唐津沢産廃処分場の洪水災害の 危険性を訴える

(県は、本年3月15日、産廃処分場の基本設計、および般入道路の予備設計を終了した旨を示した。この産廃処分場計画は、防災調整池の技術基準に違反しており、洪水災害の危険性を避けるため、本計画を速やかに中止するよう訴えます)

2023年6月25日

県産廃処分場費用差止請求訴訟 原告団

図4 唐津沢流域における雨水流の経路説明図

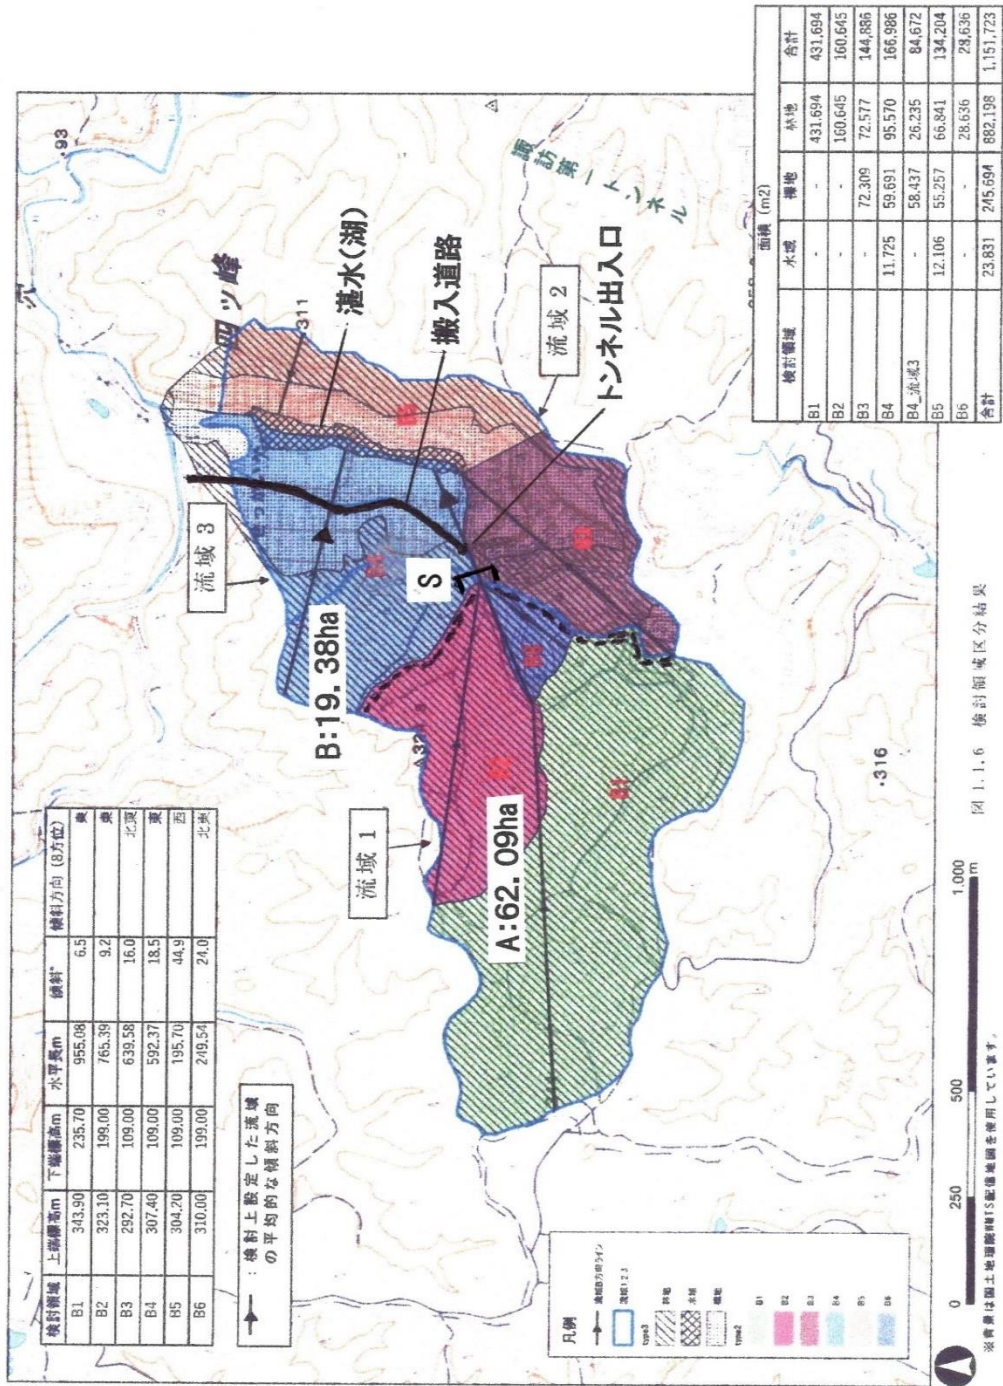
図 4 には、唐津沢流域における豪雨時の雨水流の経路説明図を示す。窪地の湛水部（湖）に流入する雨水流の全体的な経路がよく判る。上流域 A からの雨水は、狭い谷間（S 地点）に集中し、処分場予定地に激流となり、窪地の湛水部に流入するような地形・形状であることが判る。

図 4 の「唐津沢流域における豪雨時の雨水流の経路説明図」にも示したように、上流域 A からの雨水は、狭い谷間（S 地点）に集中し、処分場予定地に激流となり流入する。

図5 豪雨時における唐津沢流域の洪水浸水想定図の試作

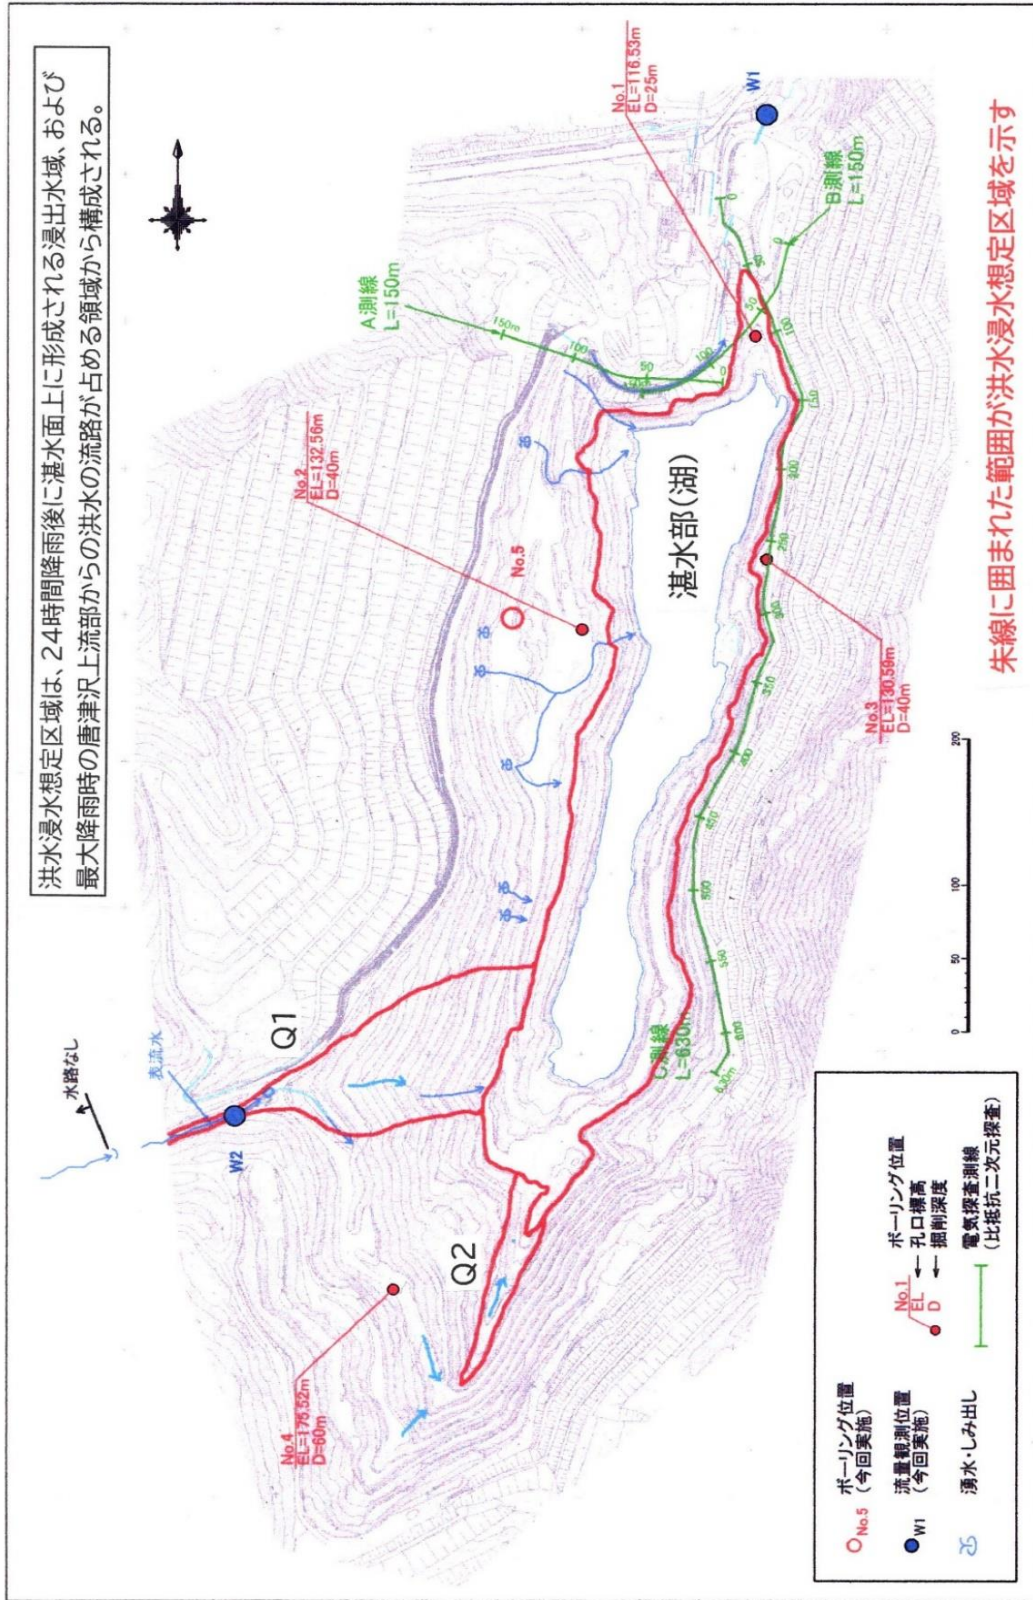
図 5 には、水防法規定値の 1 時間に最大降雨量が 153mm で、24 時間では 690mm の豪雨時における洪水浸水想定区域の試作図を示す。1 日 24 時間の豪雨時に、唐津沢上流域から洪水の流路（Q1、Q2）と平常時の湛水面上に形成される洪水浸水想定区域の合計面積（図面上の朱線で囲まれた範囲）が約 6ha となる。湛水面上に形成される洪水浸水想定区域は約 5ha で、平常時の湛水面表面積約 2.4ha の約 2 倍となり、その深さは 15.4m にもなる。そして湛水部には、一時的に約 57 万 m³の雨水が貯留されることになる。

処分場敷地は 36.83ha だから、洪水浸水区域 6ha となれば、敷地面積の 16.3% を占めることになり、「処分場予定地は、紛れもなく洪水浸水想定区域の実質を有する」と言える。さらに、洪水の危険性が極めて高い地域であり、立地上の回避区域に該当すると言える。

図 6 カスリーン台風時の唐津沢・鮎川合流部の洪水発生状況の想定図および洪水災害記録写真のカメラの推定位置

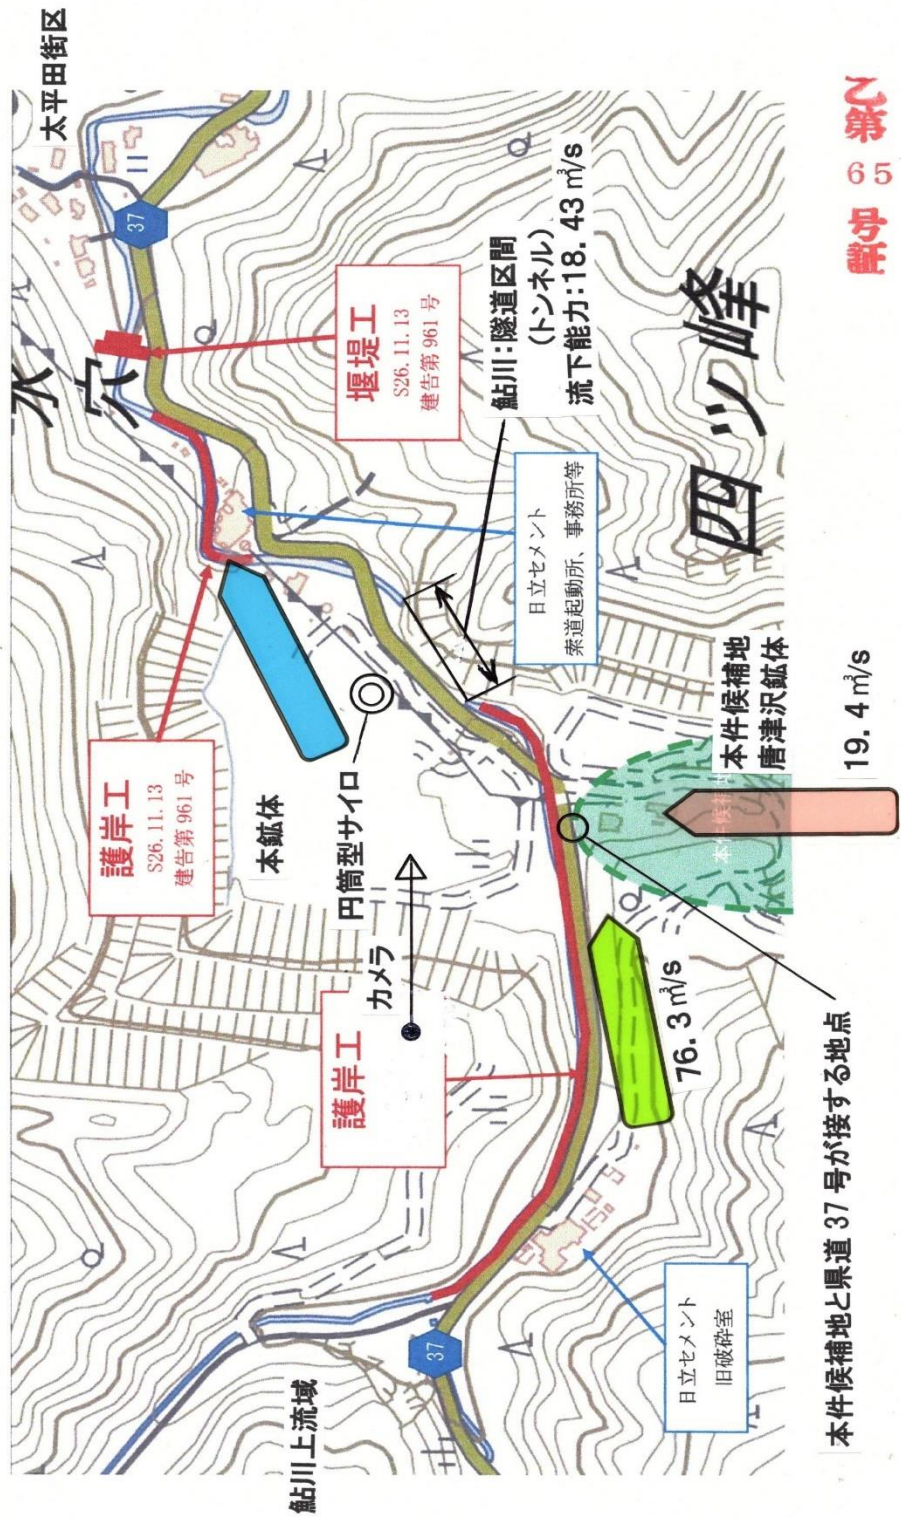
図6のカスリーン台風時の唐津沢・鮎川合流部の発生状況の想定図から判るように、本件候補地と県道37号が接する地点から北東方向に約100mの地点にて、鮎川本流の流路は隧道(トンネル)になっている(下写真)。河川隧道

その後県は、「本件候補地と県道 37 号が接する地点からみて鮎川の上流側から下流側までにかけて、護岸工を整備し、治水上、土砂災害の防止を図っている」とのことで、砂防設備等との位置関係図（図 6）にもその旨が明示されているが、洪水災害の激しかったところの護岸工事を実施したからといっても、洪水の元凶である流路の隧道（トンネル）区間の流下能力の課題の解決がなければ、当該部付近の洪水災害の危険性の回避には繋がらない。

図 8 唐津沢流域の処分場配置図 (乙第 60 号証より引用)

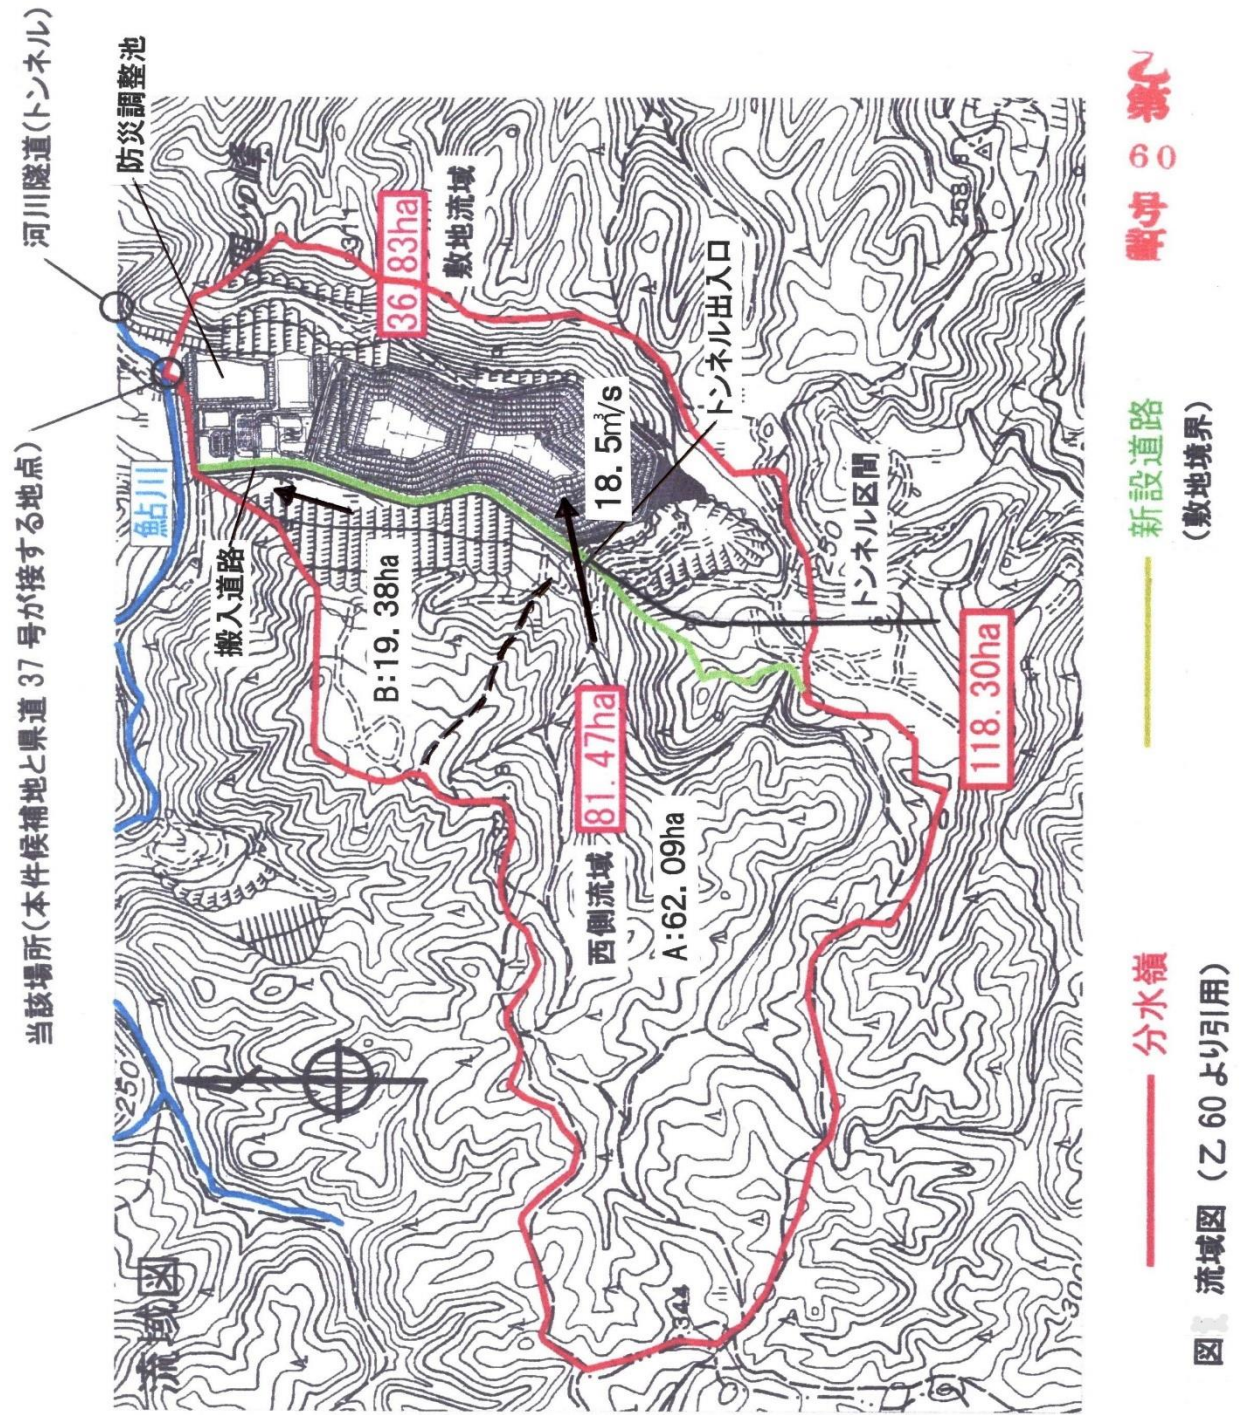
唐津沢流域の処分場配置図を図8に示す。唐津沢流域には、処分場敷地流域（開発対象地域）と西側流域（非開発地域）が存在するが、技術基準に則り、防災調整池容量の算定対象の流域面積は、唐津沢流域全面積118.30haとせねばならない（参考資料2）。本計画では、流域を確実に区分するような隔壁を設けることなく、敷地流域36.83haと西側流域81.47haの二つの流域に分けられている。

図 8 の唐津沢流域の処分場配置図に示すように、朱線で囲まれた唐津沢流域は、緑色線で示される廃棄物搬入道路により区分され、東側の唐津沢出口付近 36.83ha が処分場敷地になっている。その西側に 81.47 ha にも及ぶ広大な降水域（集水域）を抱えている。したがって豪雨時には、これらの上流域に降った雨水は、唐津沢の河道に集まり、矢印で示すように下流の処分場敷地に激流となって流入し、産廃廃棄物を押し流すことになる。

茨城県の大規模宅地開発に伴う調整池技術基準及び解説(参考資料1)には、防災調整池容量の算定対象面積として、流域面積(ha)とだけ表示されているが、流域を区分し、「敷地外」あるいは「非開発地域」と名目を変えたところで、算定対象の面積には変わらない。したがって、本件の場合、図8のように、敷地流域と西側流域(敷地外)に線引きされていても、防災調整池容量の算定対象としては、唐津沢流域の全面積が該当する。隔壁で的確に、敷地流域と西側流域の2つに区分するならば、それぞれに各面積に対応した2つの防災調整池を設置すればよい。

図9 唐津沢上流部の降水域詳細

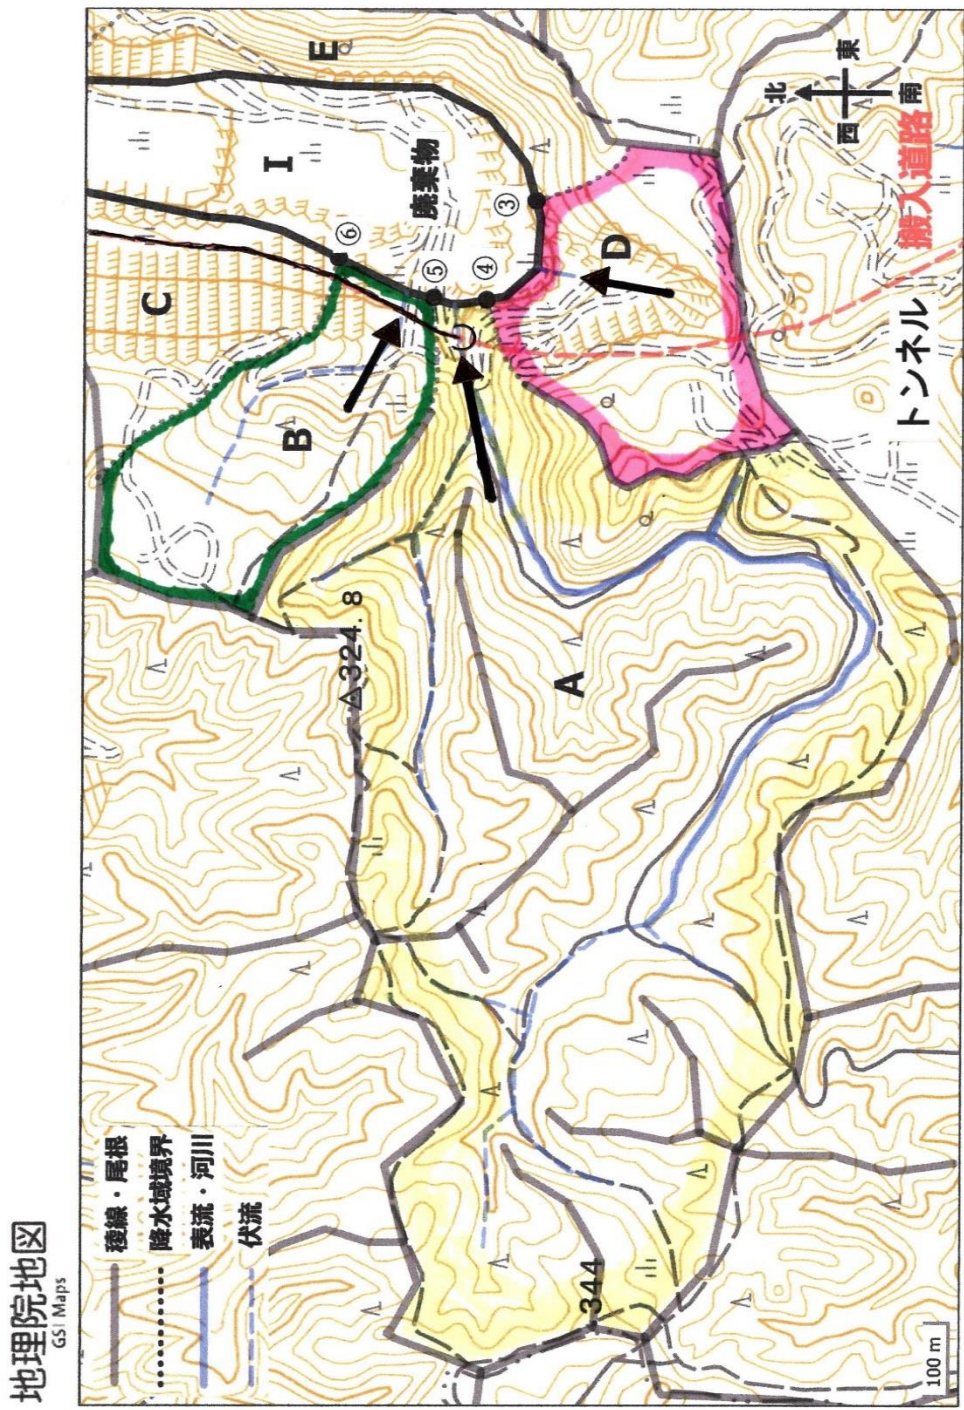
図 9 には、唐津沢上流部の降水域詳細を示す。約 64ha の降水域 A では、雨水が狭い谷間の流出口（流域下流端）付近に集中し、処分場敷地に向かって流出する特有な地形であることがよく判る。

図 10 唐津沢上流部降水域の流路断面形状

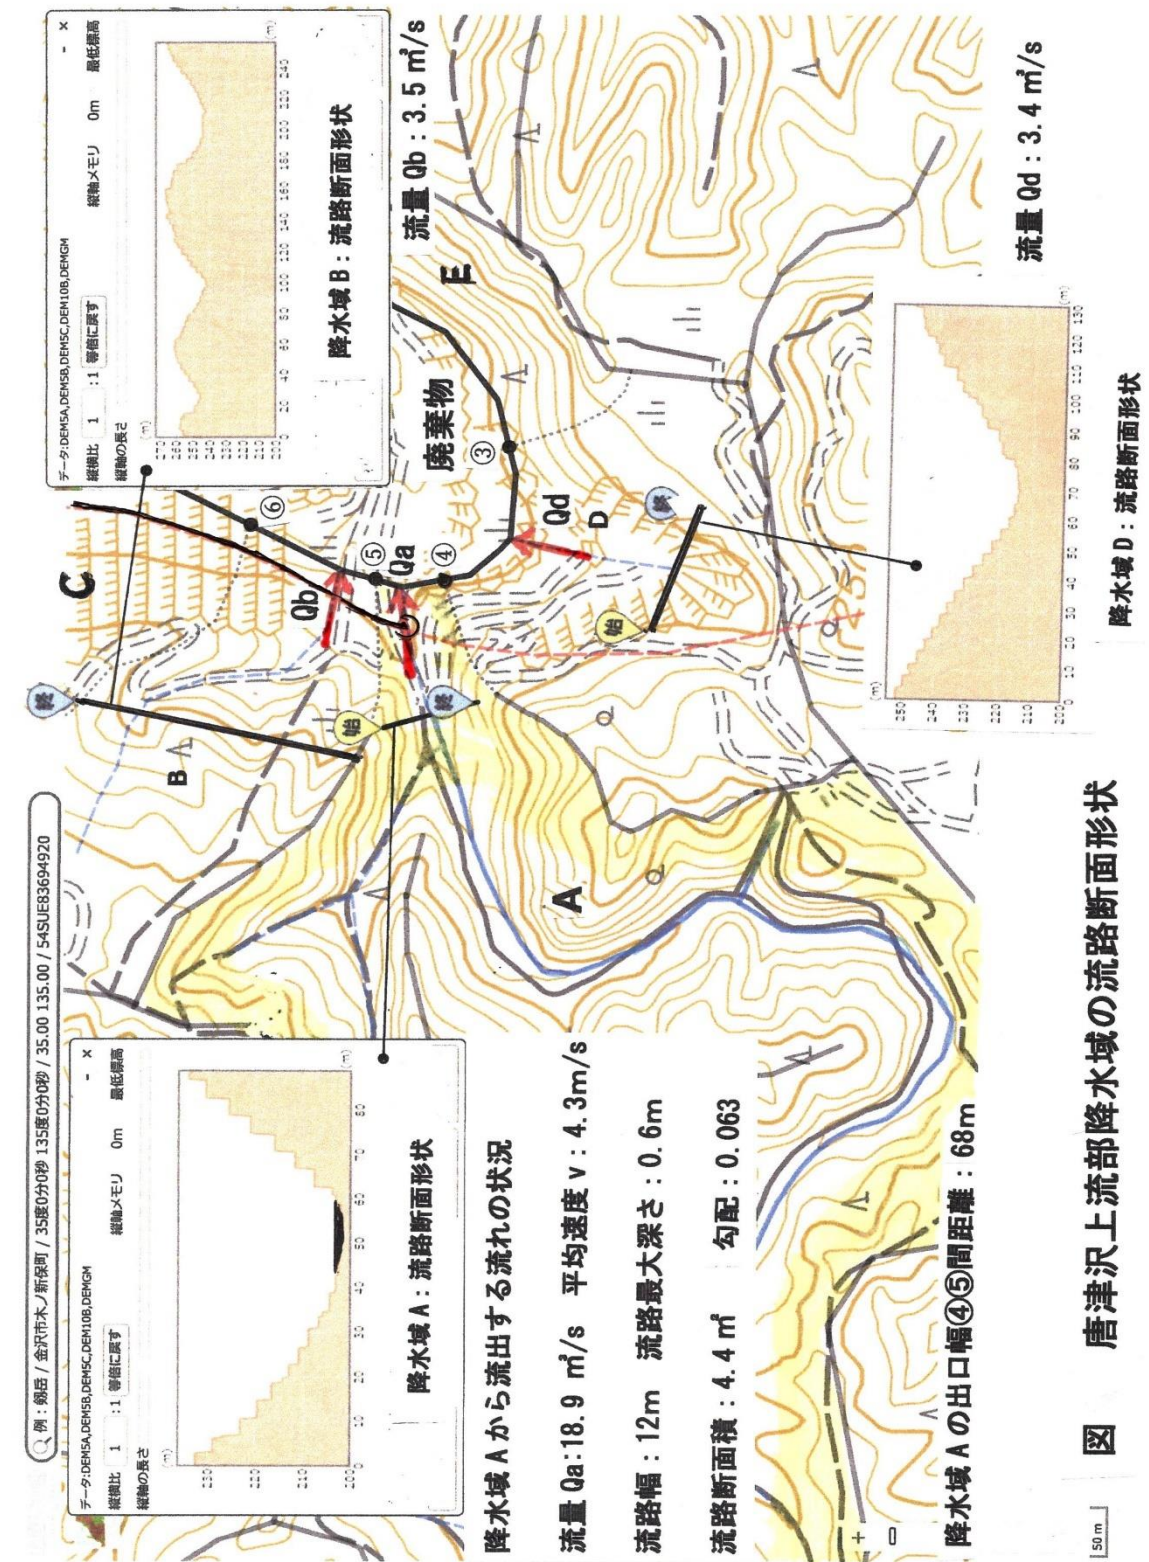
また、図 10 には、唐津沢上流部降水域の流路断面形状を示す。水防法規定の豪雨時に流出する流量は 18.9 m³/s であり、谷間の断面の半径を 30m、谷間の川

底の勾配を 0.063、流路の粗度係数を 0.030 と仮定し、マンニングの式を適用して、おおよその流れの状況を推定した。その結果、降水域 A の狭い谷間の流出口付近において、平均速度 $4.3 \text{ m}^3/\text{s}$ 、流路断面積 4.4 m^2 （流路幅 12m、流路最大深さ 0.6m）となったが、このような洪水が窪地の処分場敷地に流入すると廃棄物および施設に甚大な被害を及ぼすことになる。

図 11 唐津沢の上流部降水域の航空写真
(白丸印は、上流域の下流端 (流出口) 位置を示す)

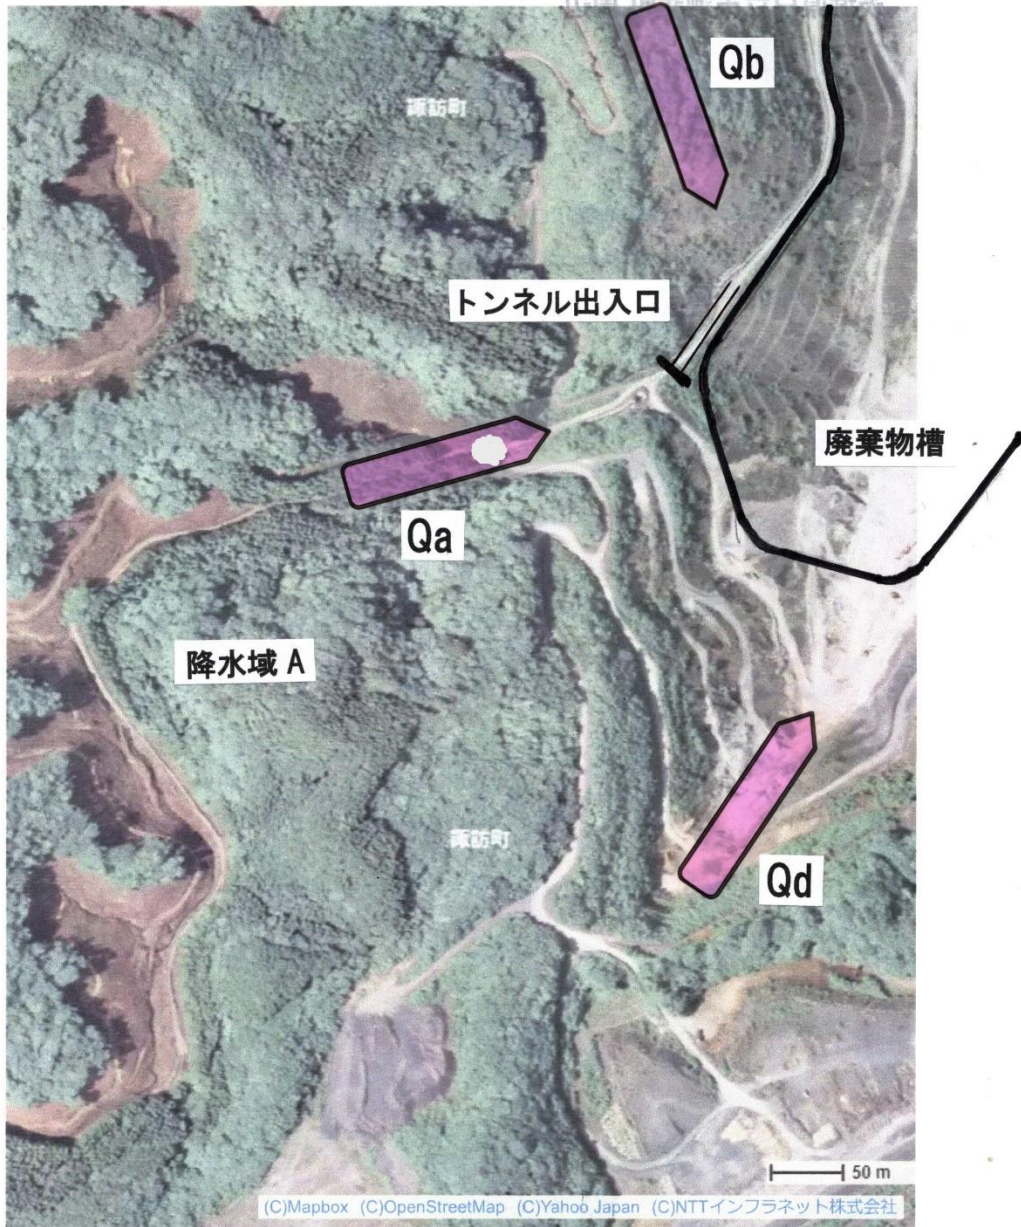
図 11 の「唐津沢上流部降水域の航空写真」に見られるように、降水域 A からの流れ Q_a の流路は、搬入道路のトンネル出入口の約 150m 上流部で山間部を出て急拡大すると共に、窪地の廃棄物槽に向かって流下する。

そこで、白丸印で示す狭い谷間の流出口付近に流量 Q_a と等価の湧き出しを置いて、粒子法による重力の場における洪水の動画解析を試みた。
